BOLLETTINO - BULLETIN

TECNICO • TECHNICAL	●	GRUPPO • GROUP	**8**
RICAMBI • SPARE PARTS	●	NR • NO	**016 Rev.1**
INFORMAZIONI • INFORMATION		DATA • DATE	**03-16**

MODELLI: Trattorino EF 105/16 KH - EF 105/18,5 H - EF 105/20 H

OGGETTO: Modifica altezza pulegge piatto di taglio

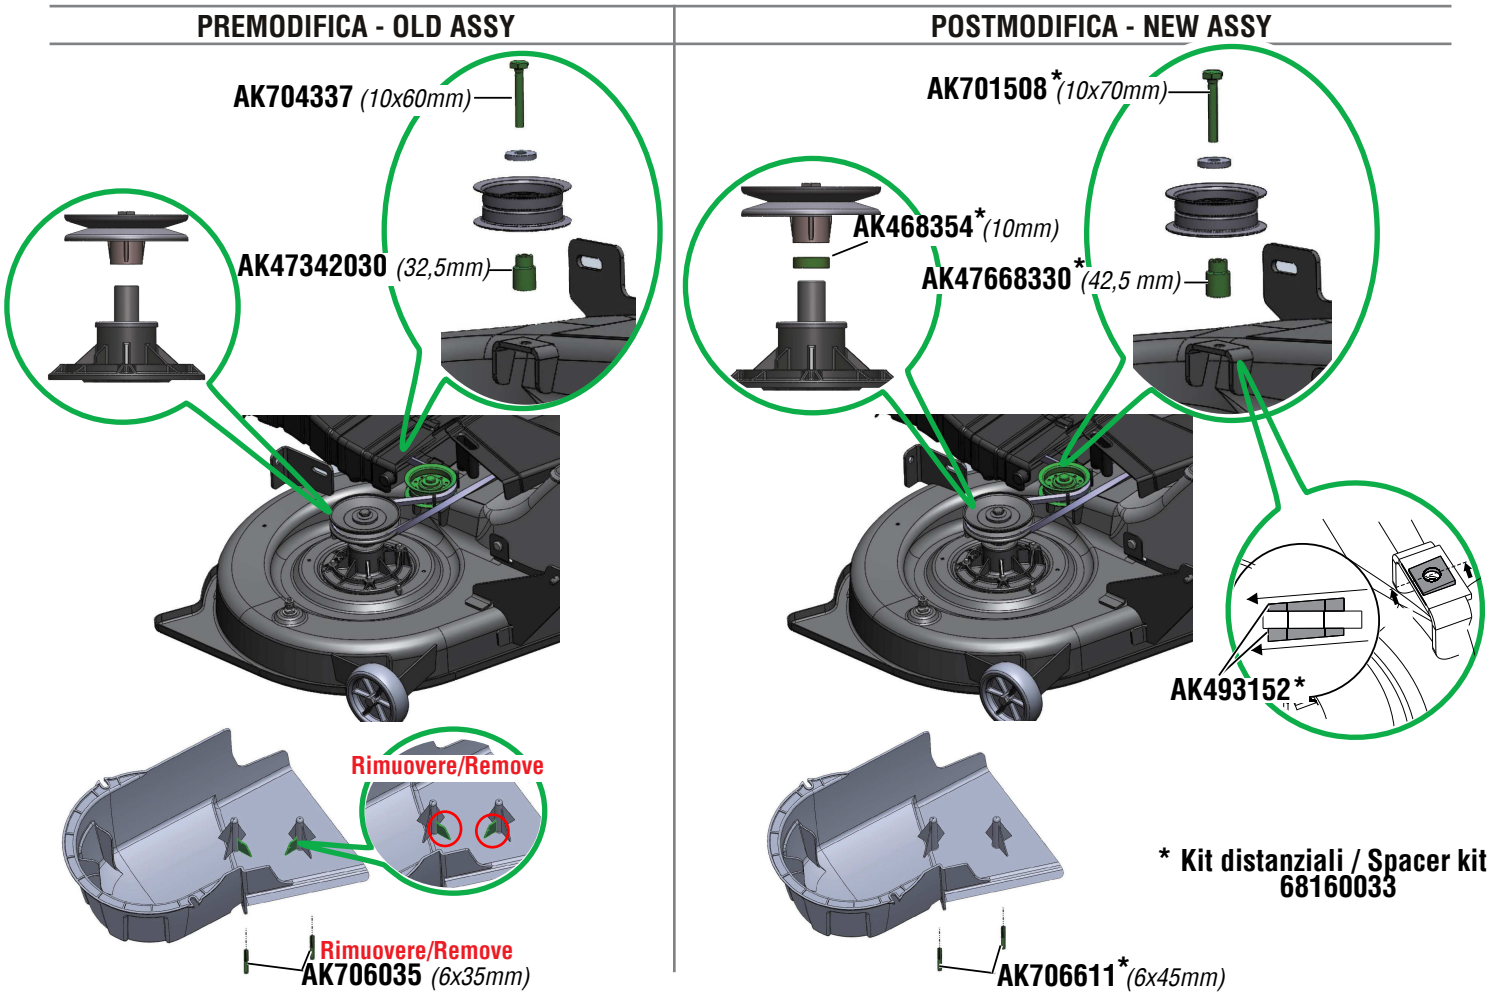
SUBJECT: Height modification for cutting deck's pulleys

DESCRIPTION: To increase the reliability of cutting deck's belt has been improved the alignment between pulleys

INTERCHANGEABILITY: Yes, using the kit 68160033 (*)

PARTS AVAILABILITY: Only the new part will be available as a spare parts

CUT-IN DATE: SN 7055362473

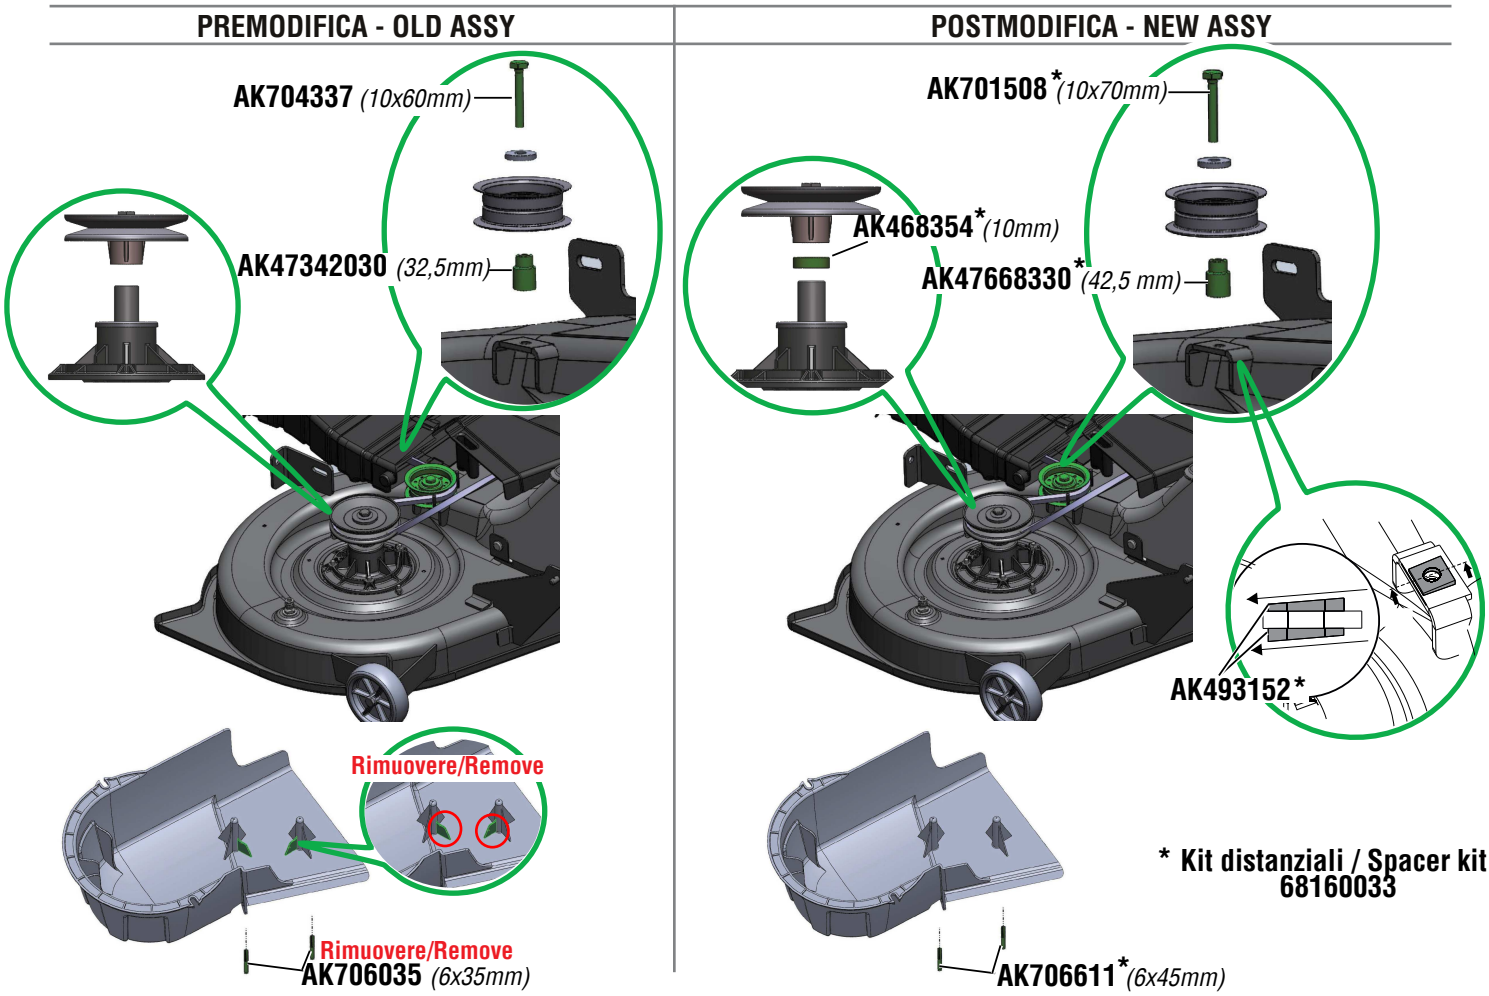
SUBJECT: Height modification for cutting deck's pulleys

DESCRIPTION: To increase the reliability of cutting deck's belt has been improved the alignment between pulleys

INTERCHANGEABILITY: Yes, using the kit 68160033 (*)

PARTS AVAILABILITY: Only the new part will be available as a spare parts

CUT-IN DATE: SN 7055362473

PREMODIFICA - OLD ASSY

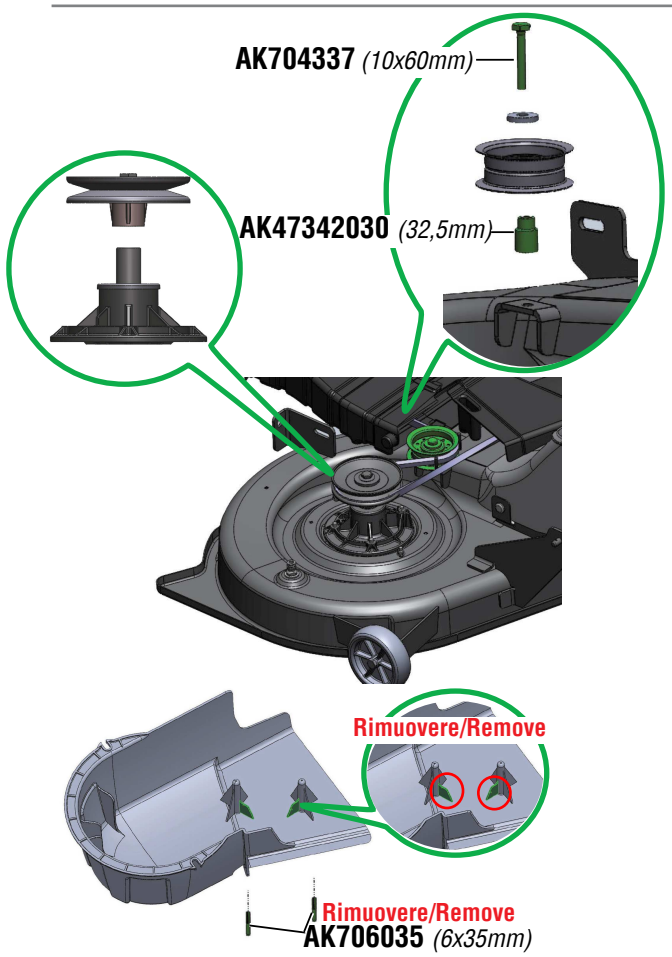
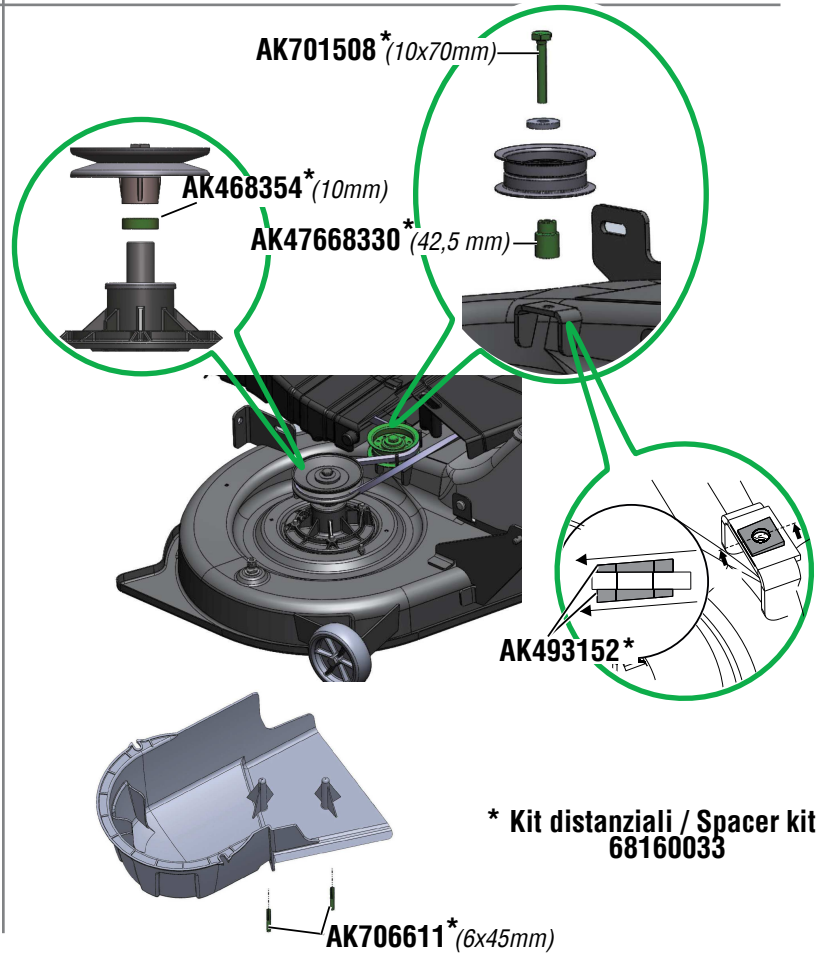
SUBJECT: Height modification for cutting deck's pulleys

DESCRIPTION: To increase the reliability of cutting deck's belt has been improved the alignment between pulleys

INTERCHANGEABILITY: Yes, using the kit 68160033 (*)

PARTS AVAILABILITY: Only the new part will be available as a spare parts

CUT-IN DATE: SN 7055362473

PREMODIFICA - OLD ASSY

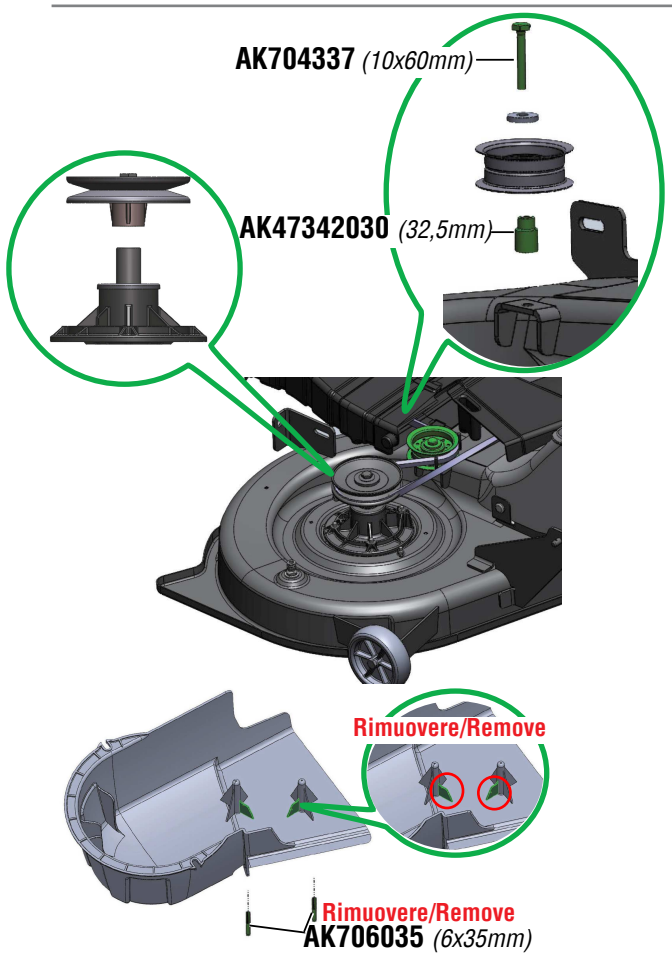
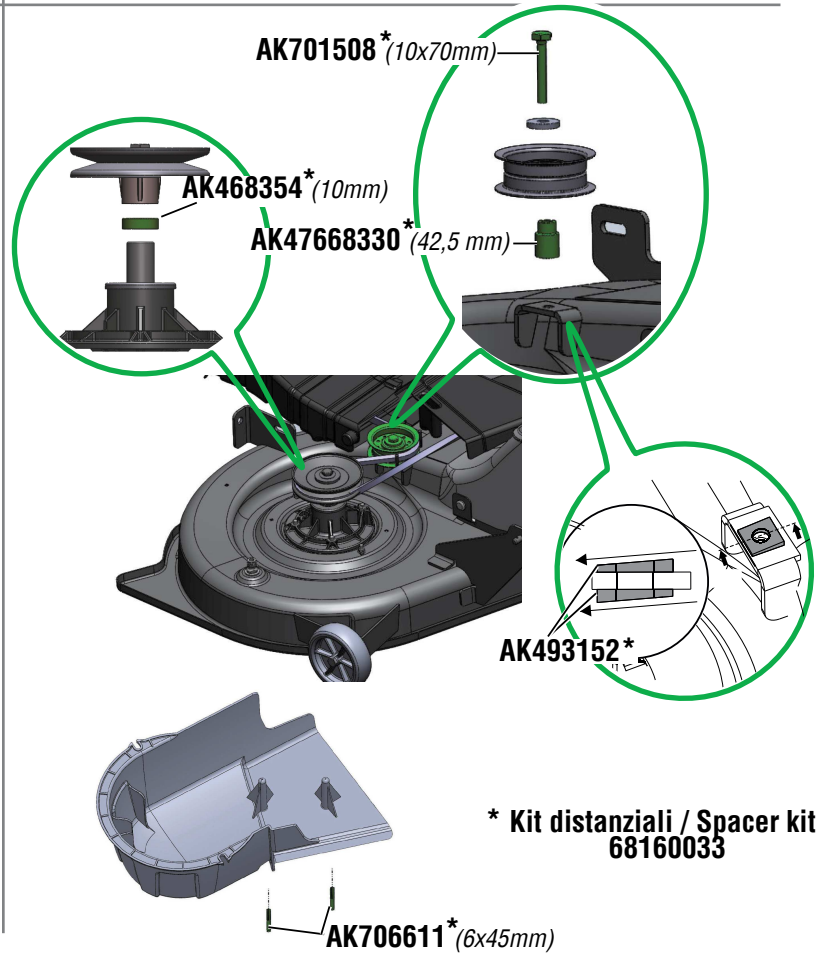
SUBJECT: Height modification for cutting deck's pulleys

DESCRIPTION: To increase the reliability of cutting deck's belt has been improved the alignment between pulleys

INTERCHANGEABILITY: Yes, using the kit 68160033 (*)

PARTS AVAILABILITY: Only the new part will be available as a spare parts

CUT-IN DATE: SN 7055362473

* Kit distanziali / Spacer kit 68160033

PREMODIFICA - OLD ASSY

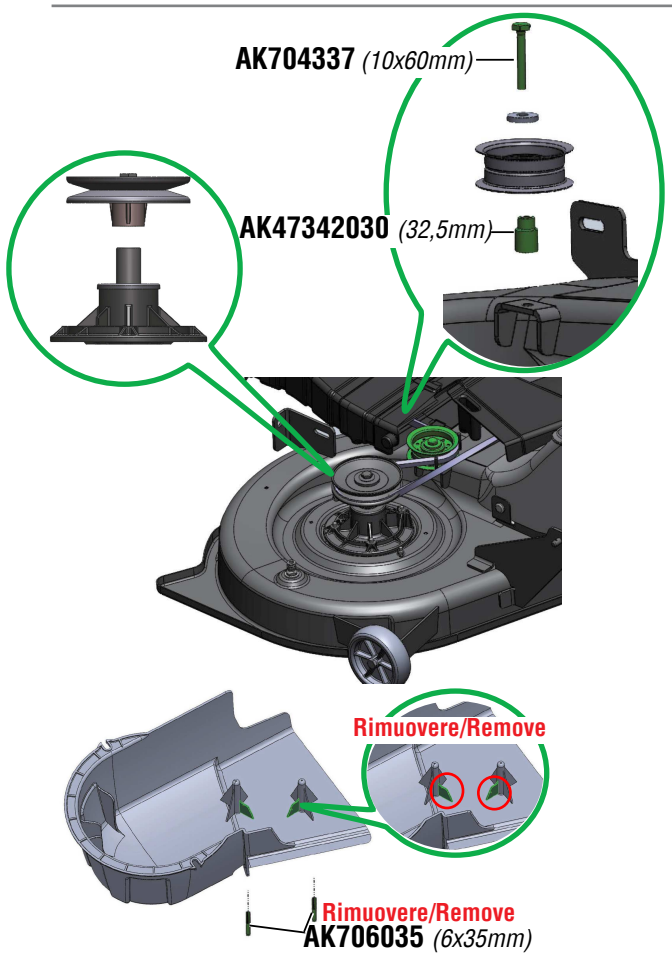
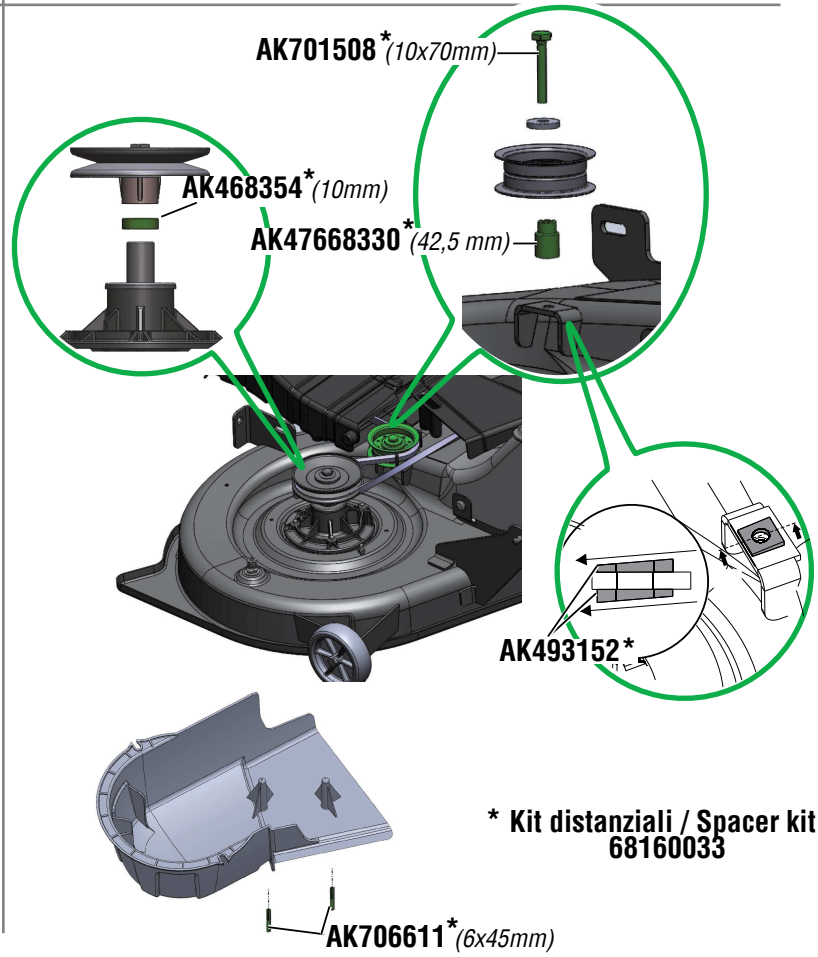
SUBJECT: Height modification for cutting deck's pulleys

DESCRIPTION: To increase the reliability of cutting deck's belt has been improved the alignment between pulleys

INTERCHANGEABILITY: Yes, using the kit 68160033 (*)

PARTS AVAILABILITY: Only the new part will be available as a spare parts

CUT-IN DATE: SN 7055362473
